# BRO VED VESTER VOLDGADE

Forslag til lokalplan i supplerende høring  
fra den 16. februar til den 1. marts 2016.

## Principskitse for trafikafvikling

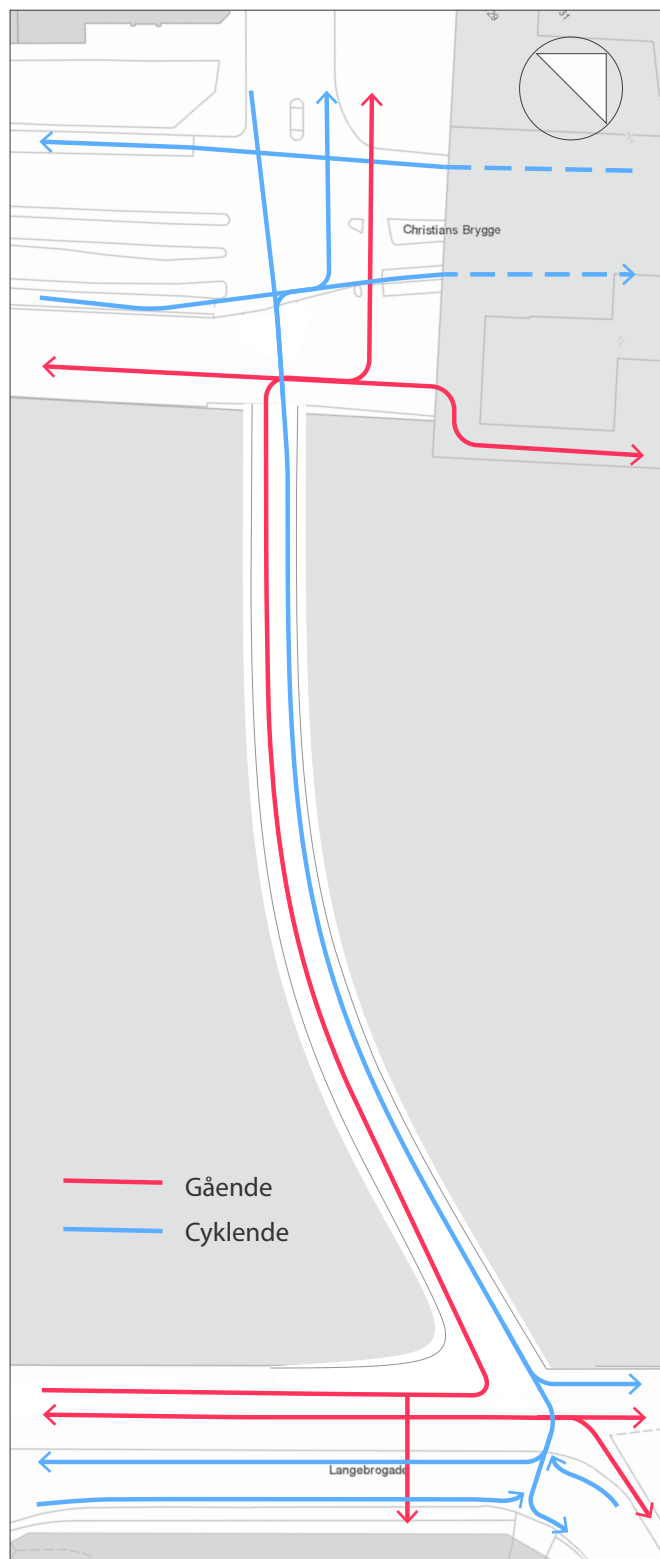
Lokalplanens forslag til trafikafvikling på broen og dens landinger ændres, hvor afvikling af cykeltrafik sker i broens sydlige halvdel og fodgængertrafik i den nordlige halvdel af broen, hvor en trafikanalyse viser flere konfliktzoner mellem cyklende og gående.

Det ny forslag hvor cykel- og gangsti skifter bane, begrænser konfliktzonerne mellem cyklister og fodgængere.

På den baggrund foreslår Teknik- og Miljøforvaltningen, at bestemmelserne om trafikafvikling på broen og dens landinger i § 6. Ydre Fremtræden Stk. 3, punkt b) og c) ændres, så afvikling af cykeltrafik sker i broens nordlige halvdel og fodgængertrafik i den sydlige halvdel af broen – se vedhæftede principskitse.
